# Réponses du Transporteur à la demande de renseignements n° 1 de la Régie

DEMANDE DE RENSEIGNEMENTS N° 1 DE LA RÉGIE DE L'ÉNERGIE (LA RÉGIE) RELATIVE À LA DEMANDE DU  
TRANSPORTEUR DEMANDE RELATIVE À L'INTÉGRATION DES PARCS ÉOLIENS DES NEIGES, SECTEURS CHARLEVOIX,  
OUEST-A ET OUEST-B, AU RÉSEAU DE TRANSPORT

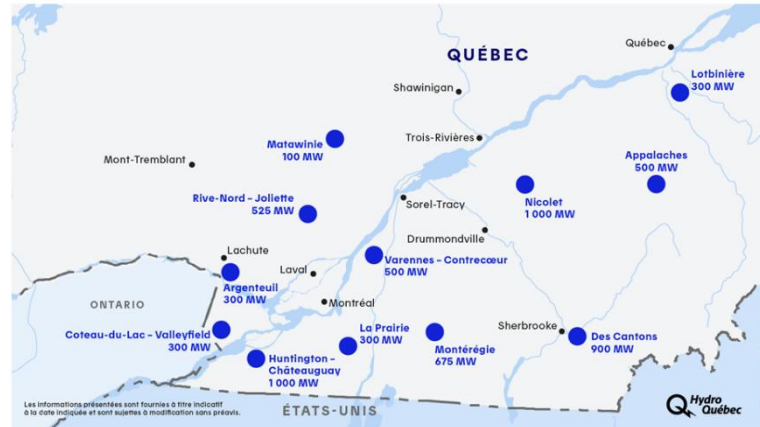
Le Distributeur montre les secteurs admissibles de la Ronde 1 :

3.1. La Régie comprend que le renforcement choisi par le Transporteur permet de respecter ses critères de planification pour le Projet (référence (ii)). Étant donné les nouvelles productions à venir d'ici 2031 (référence (i)), veuillez indiquer si, en tenant compte des critères de planification, l'option de construire d'un nouveau poste aurait pu s'avérer être la solution optimale. Veuillez élaborer.

1        **Le Transporteur précise d'abord que la solution non retenue, consistant en la**  
 2        **construction d'un nouveau poste à 735-315 kV, est une solution de renforcement**  
 3        **permettant de raccorder localement les parcs éoliens du Projet au réseau du**  
 4        **Transporteur. Cette solution n'inclut pas les renforcements du réseau de**  
 5        **transport principal nécessaires à l'intégration de production additionnelle.**

6        **De plus, le Transporteur précise qu'à l'égard de la référence (i), l'appel d'offres**  
 7        **qui vient d'être lancé ne constitue pas un projet à l'étude. En effet, dans le cadre**  
 8        **de cet appel d'offres, le Transporteur a identifié des secteurs électriques**  
 9        **admissibles qui présentent des capacités résiduelles d'intégration de production**  
 10       **et invite ainsi les promoteurs à proposer des projets permettant de s'y raccorder.**  
 11       **Cependant, ces potentiels projets ne seront connus que lors du dépôt des**  
 12       **soumissions à la fin février 2027. Le Transporteur indique également qu'aucun**  
 13       **secteur électrique admissible n'est situé à proximité du Projet.**

1           **Compte tenu de ses critères de conception, des projets futurs connus et des**  
2           **demandes des Producteurs, dont les mises sous tension initiale sont prévues en**  
3           **août 2027 et août 2028<sup>3</sup>, le Transporteur indique que la solution retenue demeure**  
4           **la solution optimale.**
